MCC/23/002/IU: Offene Service-Ports bei Anästhesiesystemen der Flow-Familie

Betroffene Produkte:

Beschreibung des Problems

Für Benutzer mit Systemversion 4.8 und höher:

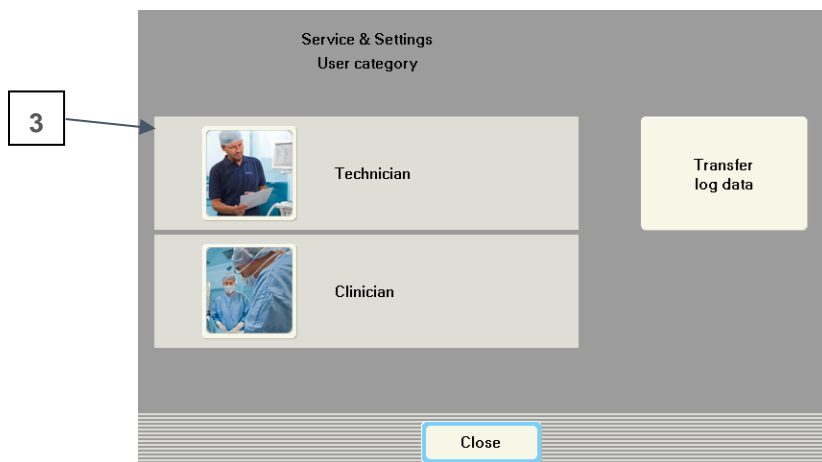
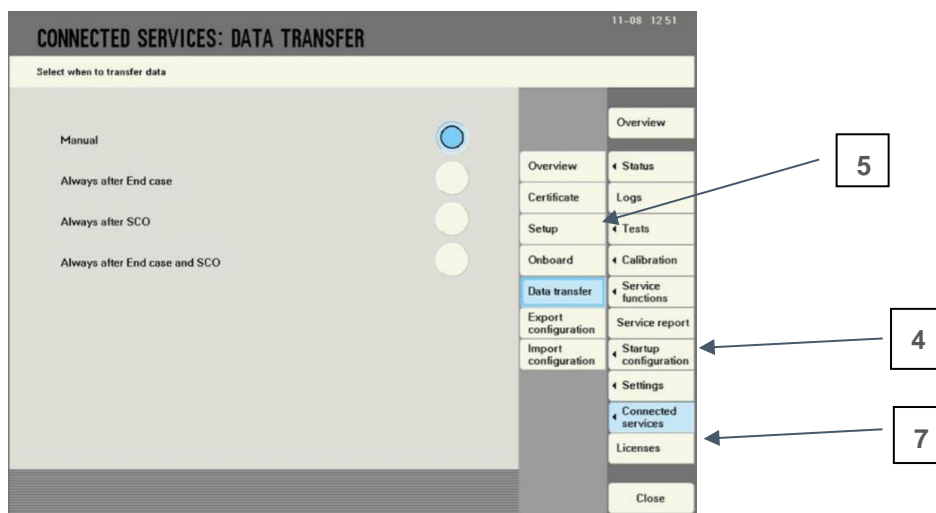
Für Benutzer mit Systemversion 4.8 und höher:

Wenn Ihr Anästhesiesystem der Flow-Familie direkt über den Ethernet-Anschluss am Flow-Anästhesiesystem mit Connected Services verbunden ist:

1. Wählen Sie *Menu* (Menü) auf dem Bildschirm
2. Wählen Sie *Service & Settings* (Service & Einstellungen)
3. Wählen Sie *Technician* (Techniker) aus und geben Sie den Code 1973 für Biomed ein

4. Wählen Sie *Connected Services* im Menü rechts
5. Wählen Sie *Data transfer* (Datenübertragung)
6. Wählen Sie *Manual* (Manuell)
7. Wählen Sie *Close* (Schließen)
8. Nach Abschluss von Schritt 7: *Remove the Ethernet cable from the Ethernet port* (Trennen des Ethernet-Kabels vom Ethernet-Anschluss) vom Flow-Anästhesiesystem und von der Wandsteckdose.

Für Benutzer mit Systemversion 4.7 und niedriger:

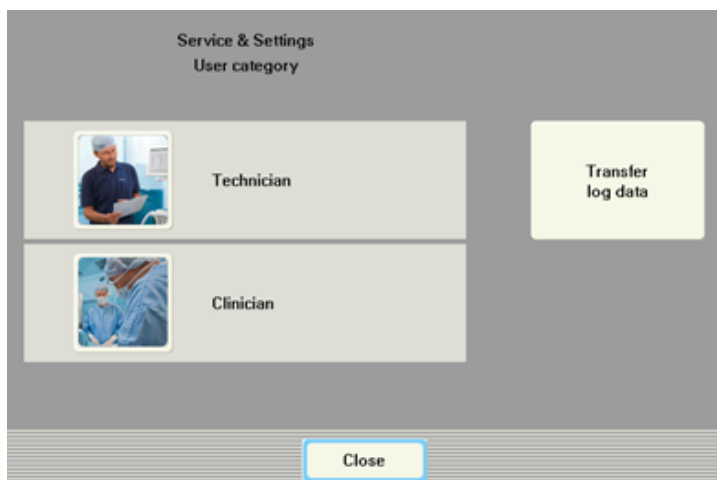
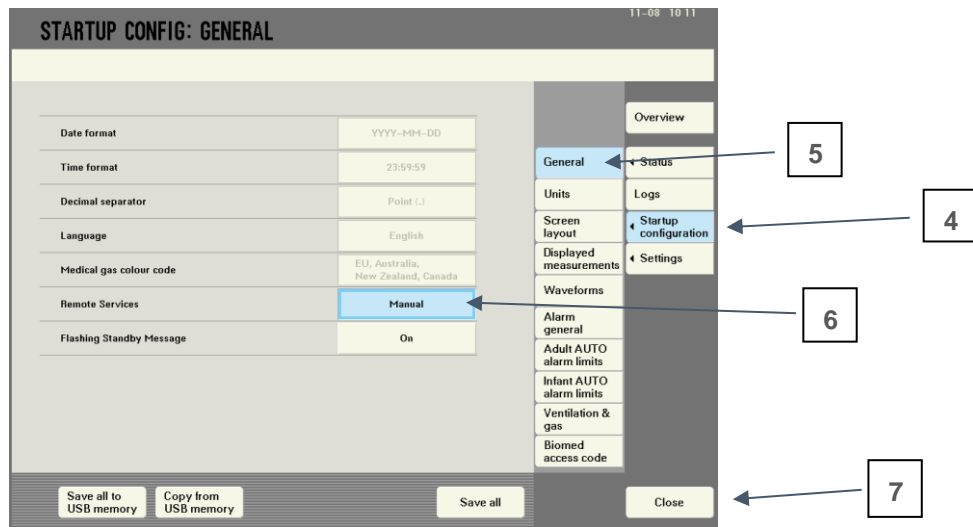
Für Benutzer mit Systemversion 4.7 und niedriger:

Wenn Ihr Anästhesiesystem der Flow-Familie mit Remote Services verbunden ist:

1. Wählen Sie *Menu* (*Menü*) auf dem Bildschirm
2. Wählen Sie *Service & Settings* (*Service & Einstellungen*)
3. Wählen Sie *Technician* (*Techniker*) und geben Sie den Code 1973 für Biomed ein

4. Wählen Sie *Startup Configuration* (*Start Konfiguration*) im Menü auf der rechten Seite
5. Wählen Sie *General* (*Allgemein*)
6. Wählen Sie unter Remote Service die Option *Manual* (*Manuell*)
7. Wählen Sie *Close* (*Schließen*)
8. Nach Abschluss von Schritt 7: *Remove the Ethernet cable from the Ethernet port* (*Trennen des Ethernet-Kabels vom Ethernet-Anschluss*) vom Flow-Anästhesiesystem und von der Wandsteckdose.
